改善箇所説明図

基準不適合発生箇所：方向指示器操作スイッチ

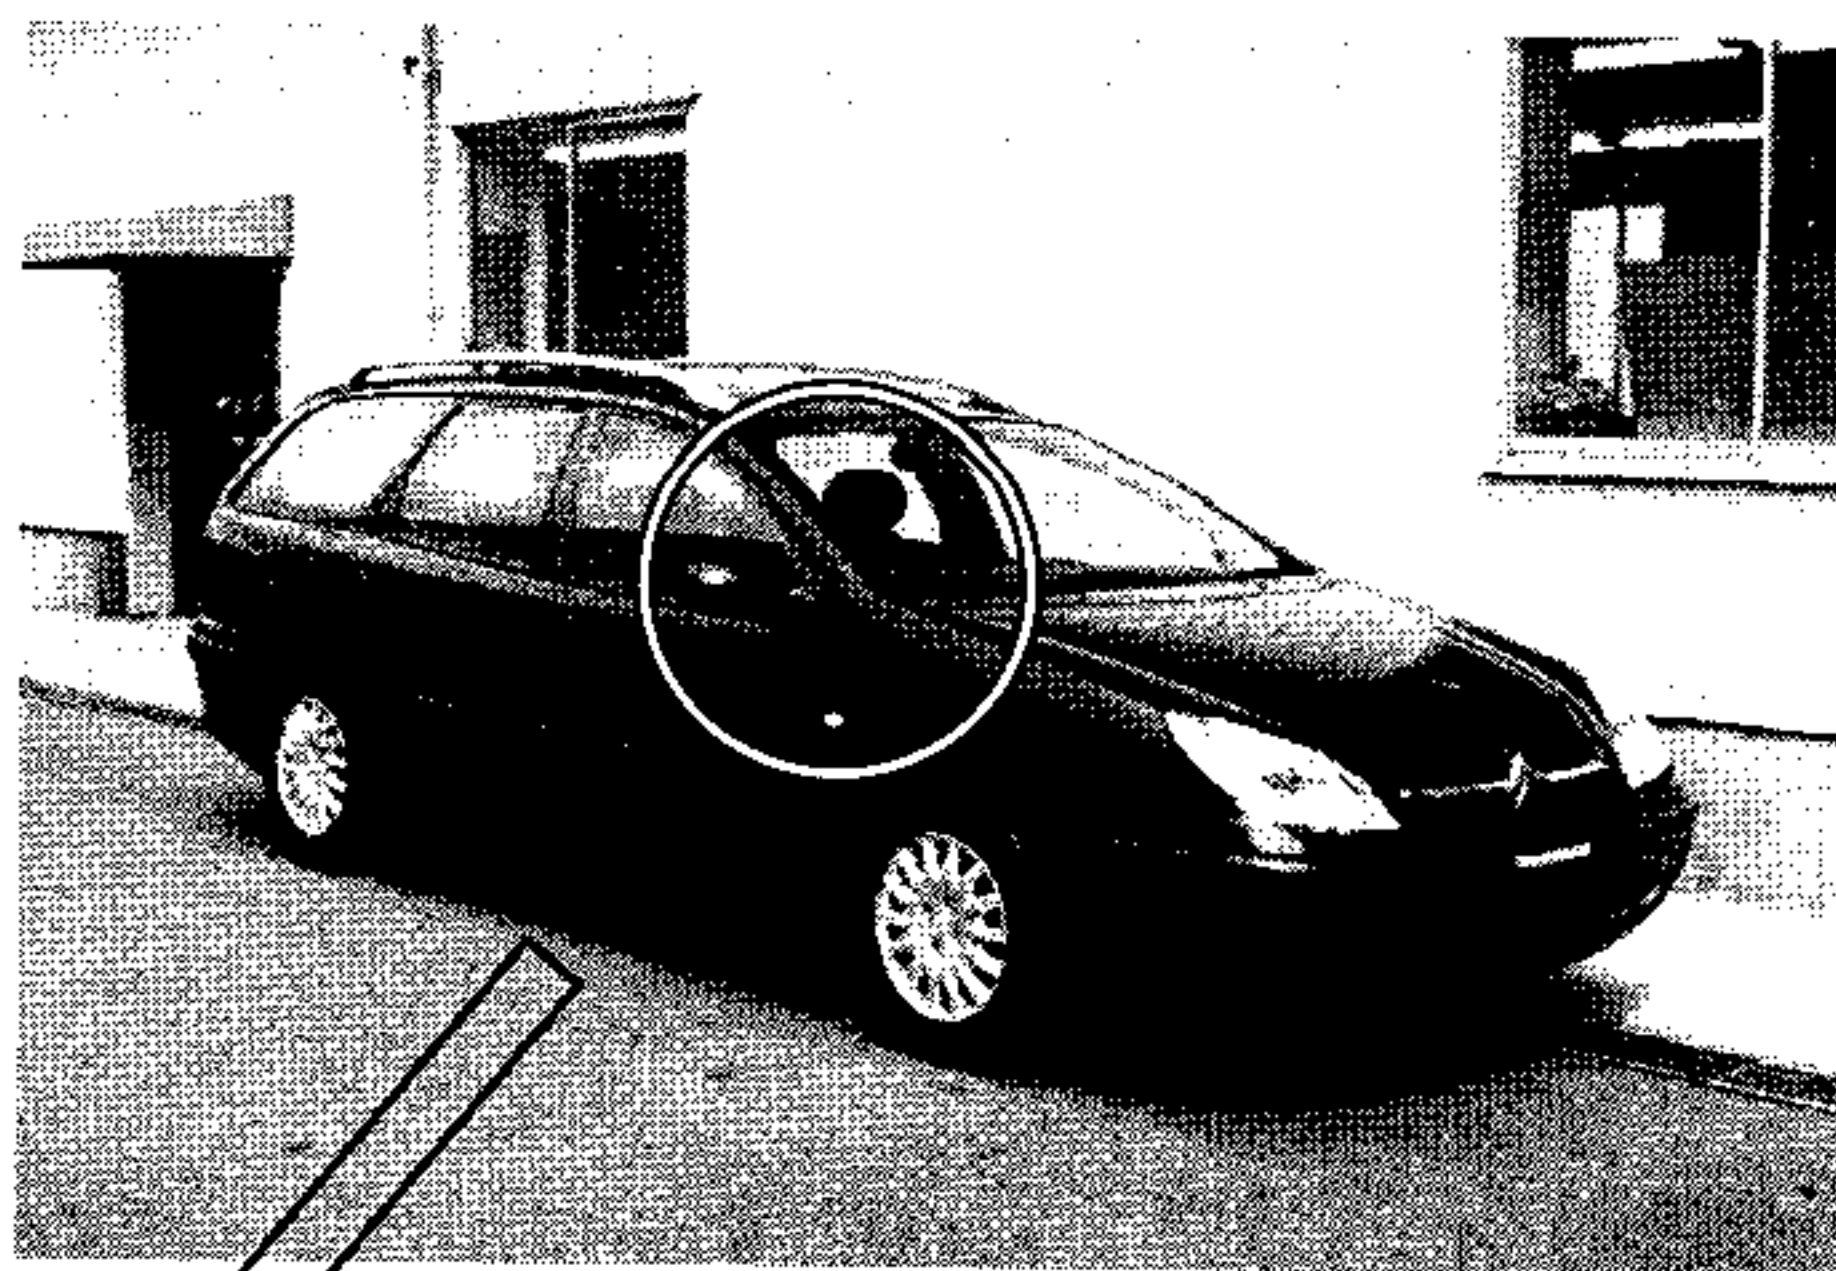
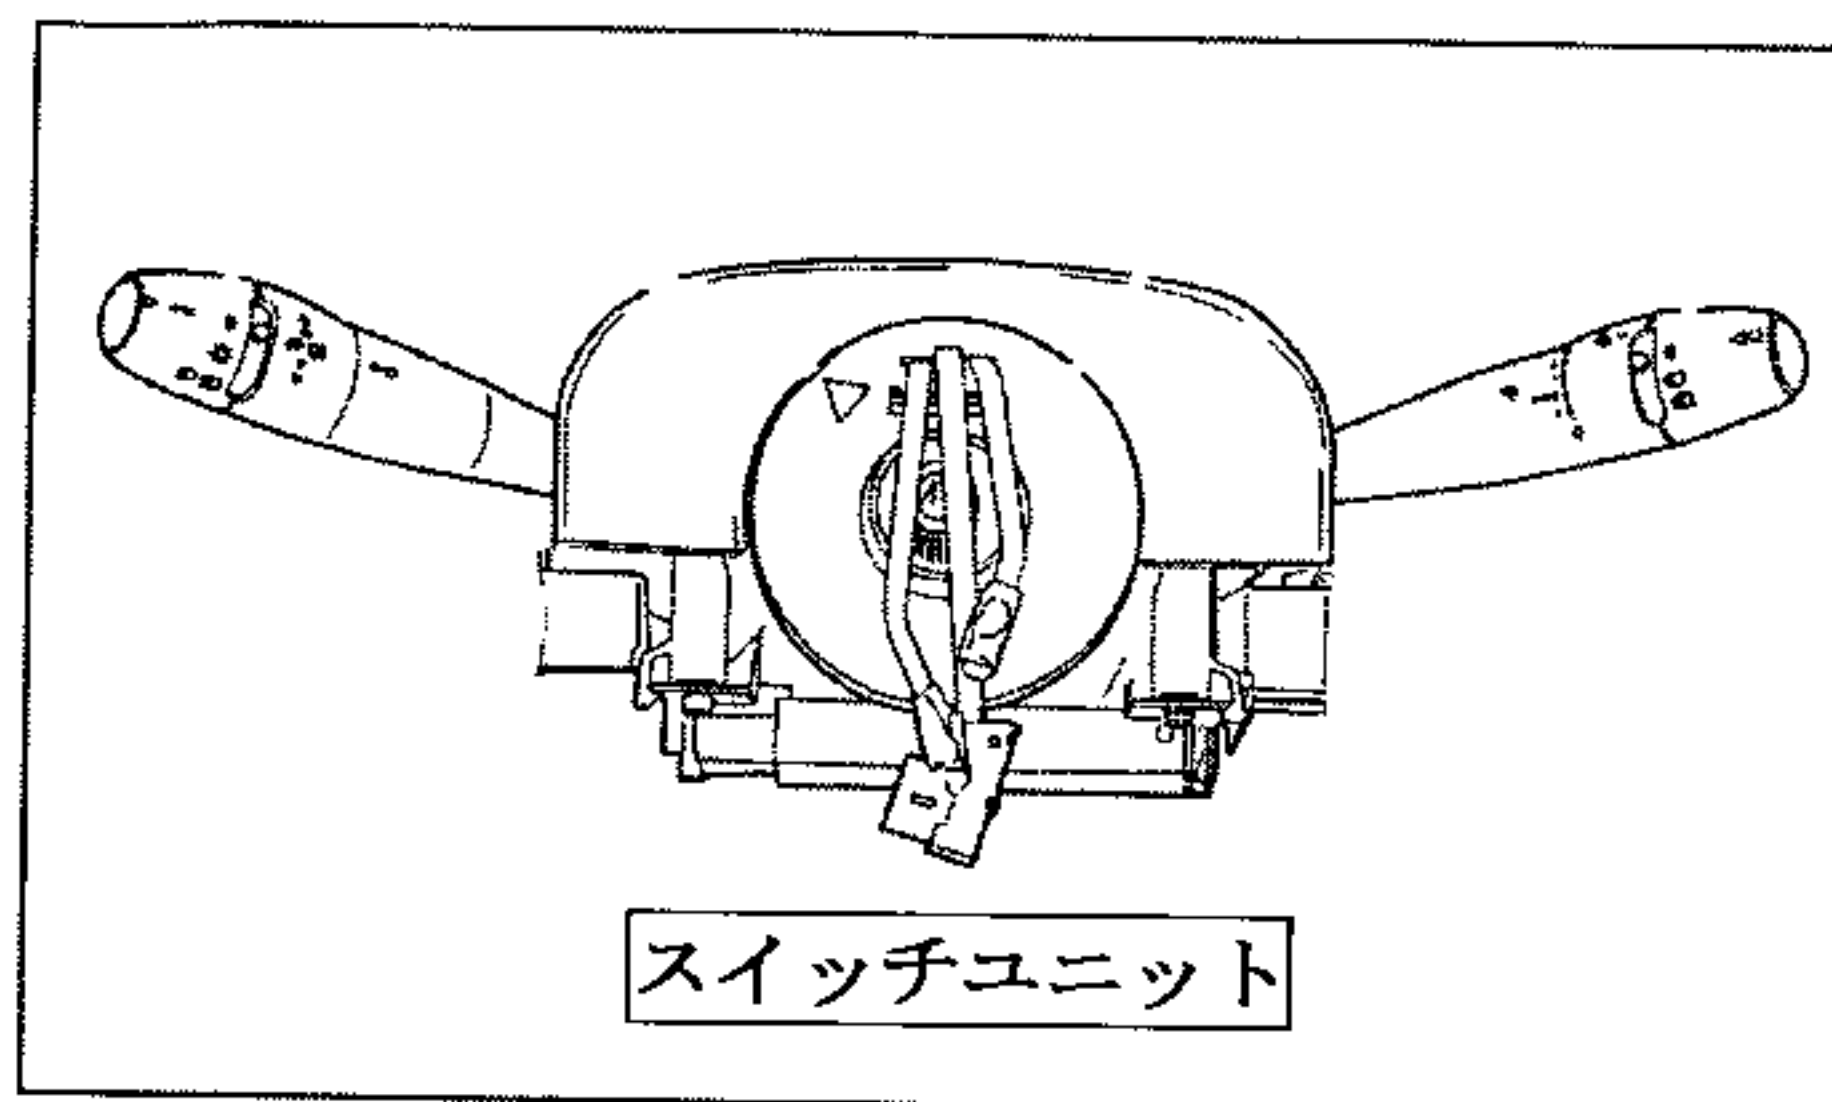
方向指示器の操作スイッチ内部にある接点ブレード支持基板の位置が不適切なため、接点部が磨耗し腐食が生じることがある。そのため、当該スイッチを操作したとき腐食による接点の接触不良により方向指示器が作動しないおそれがある。

全車両、スイッチユニットを対策品と交換する。
